Modulo per la presentazione delle osservazioni per i piani/programmi/progetti sottoposti a procedimenti di valutazione ambientale di competenza statale

Oggetto: Codice procedura 10847 - Costruzione ed esercizio di un impianto di produzione di energia elettrica da fonte eolica "FIORA" di potenza nominale pari a 52,8 MW, da realizzarsi nel comune di Manciano (GR) e delle opere ed infrastrutture connesse

TESTO DELLE OSSERVAZIONI

ALLEGATO n1 OSSERVAZIONI IMPIANTO EOLICO INDUSTRIALE “FIORA” COMPOSTO da n. 4 immagini e 4 pagine.

IMMAGINE n. 2 CUMULO IMPIANTI EOLICI nel BACINO VISIVO TERRITORIO di MANCIANO e di MONTALTO di CASTRO.

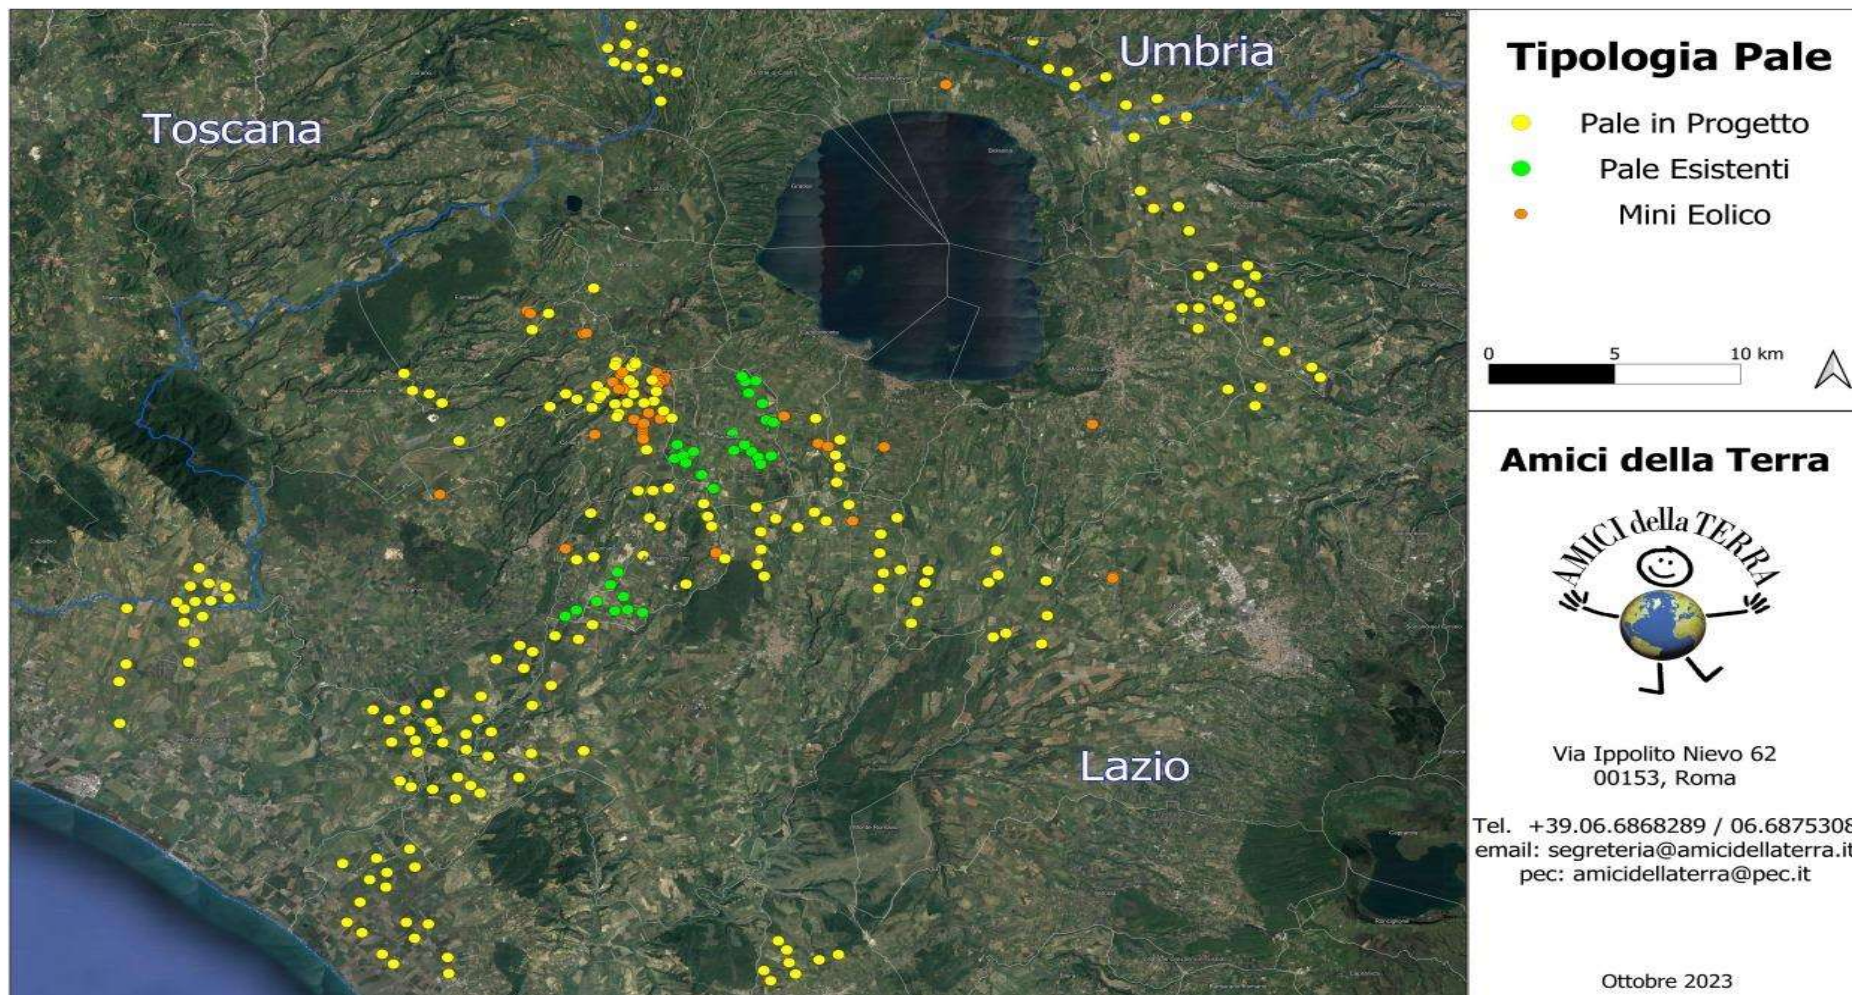
3) OSSERVAZIONE: CUMULO e SATURAZIONE IMPIANTI FER NELLA PROVINCIA di VITERBO, IN PARTICOLARE NEL COMUNE DI MONTALTO DI CASTRO E NELLA ZONA A CONFINE CON IL COMUNE di MANCIANO che SI TROVANO NELLO STESSO BACINO VISIVO.

La zona in cui in cui è stato progettato l'eolico Fiora è già occupata da diversi centinaia di ettari di impianti fotovoltaici già esistenti e in procedura VIA al Mase e alla Regione Lazio così come da diversi progetti di impianti eolici industriali (vedi Allegato Osservazioni immagini nn. 2,3 e 4. L'impianto eolico Fiora, pur trovandosi in Toscana ma nello stesso bacino visivo del territorio limitrofo laziale ed a poche centinaia di metri da una zona già estremamente satura del Lazio, andrebbe ad appesantire una situazione già *critica per la sostenibilità ambientale*.

IMMAGINE n. 3 MAPPA INTERVISIBILITA' IMPIANTI EOLICI (da aggiornare) esistenti e in procedura VIA al MASE e alla REGIONE LAZIO.

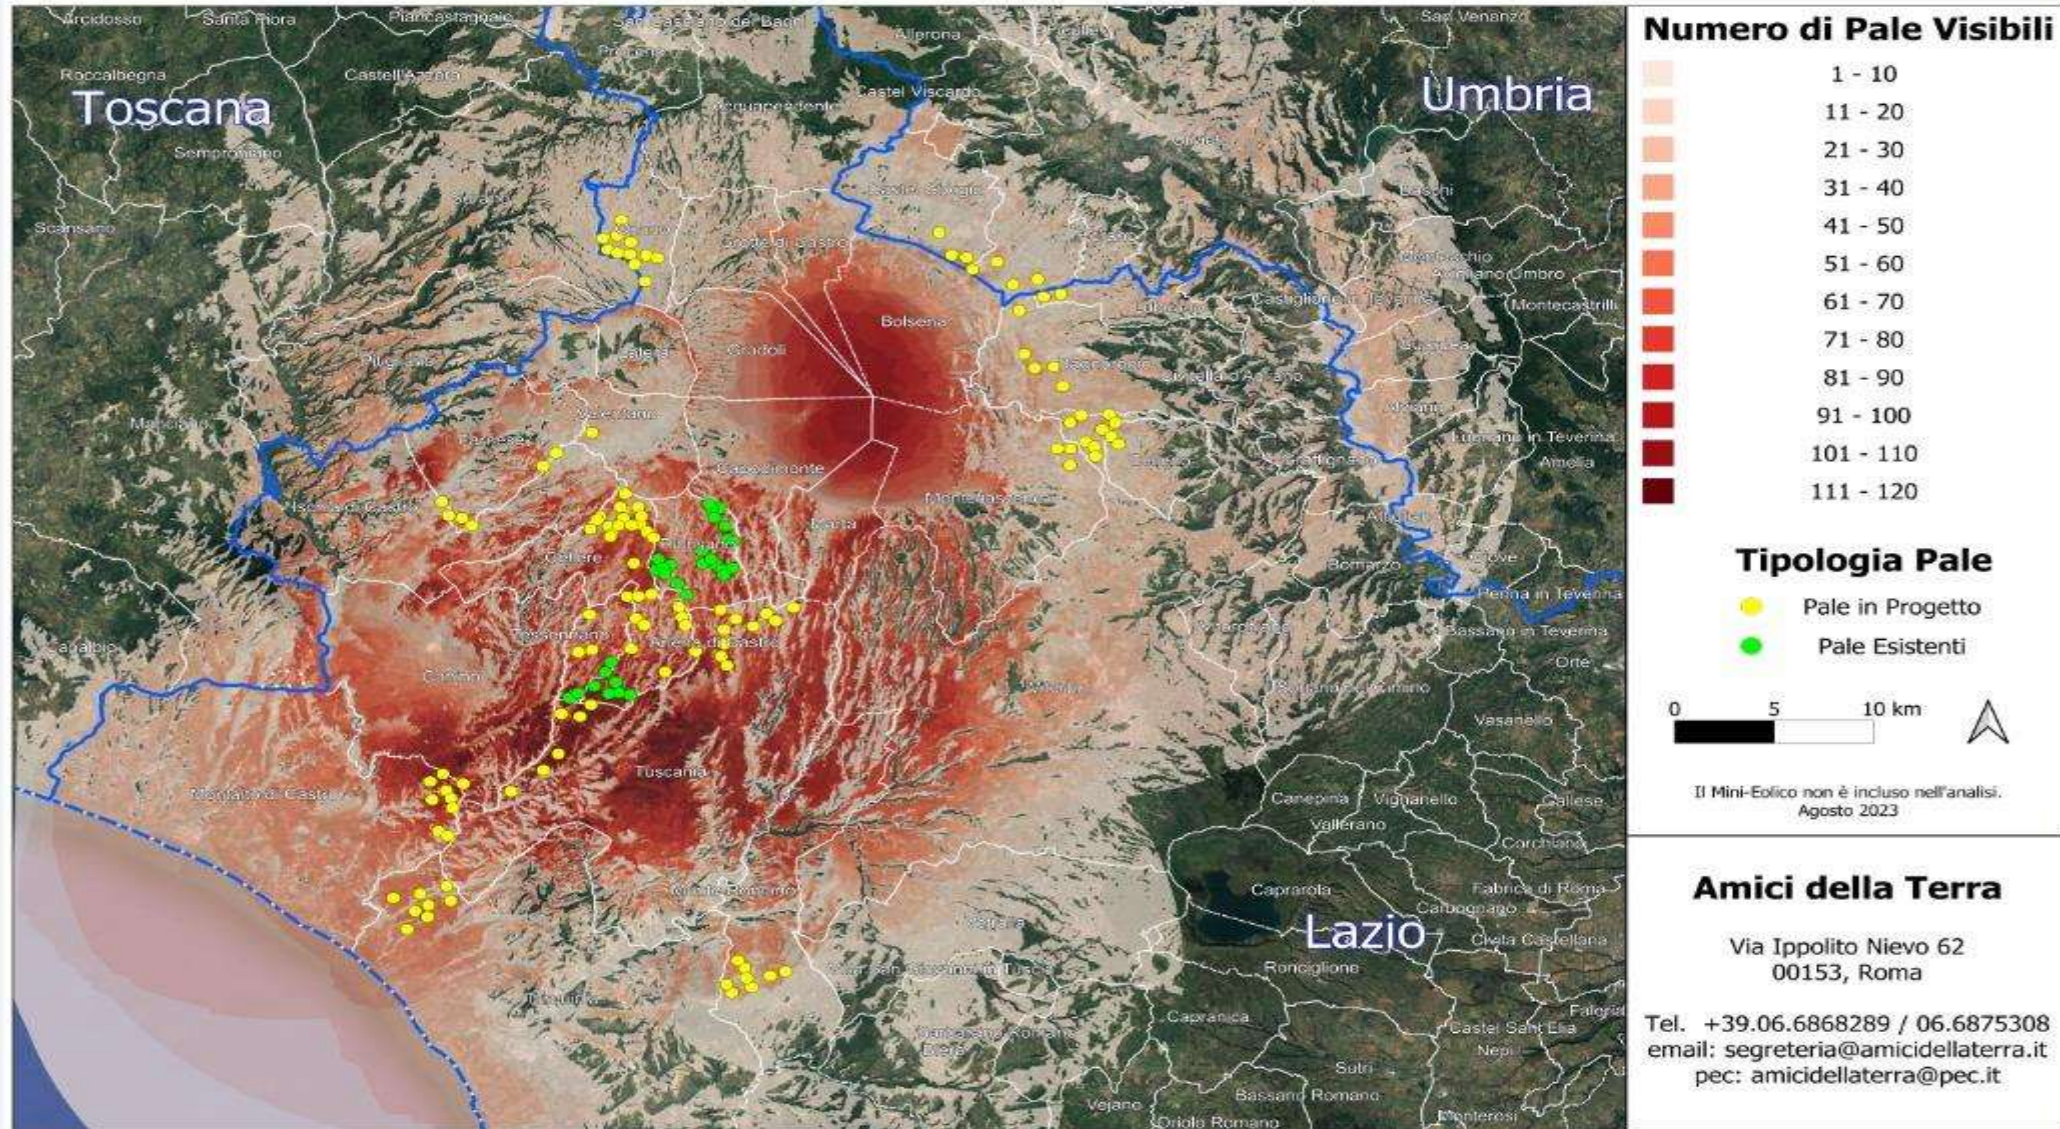
Altro: **IMPATTO VISIVO, CUMULABILITA' degli IMPIANTI e NOTEVOLE INTERVISIBILITA'.**
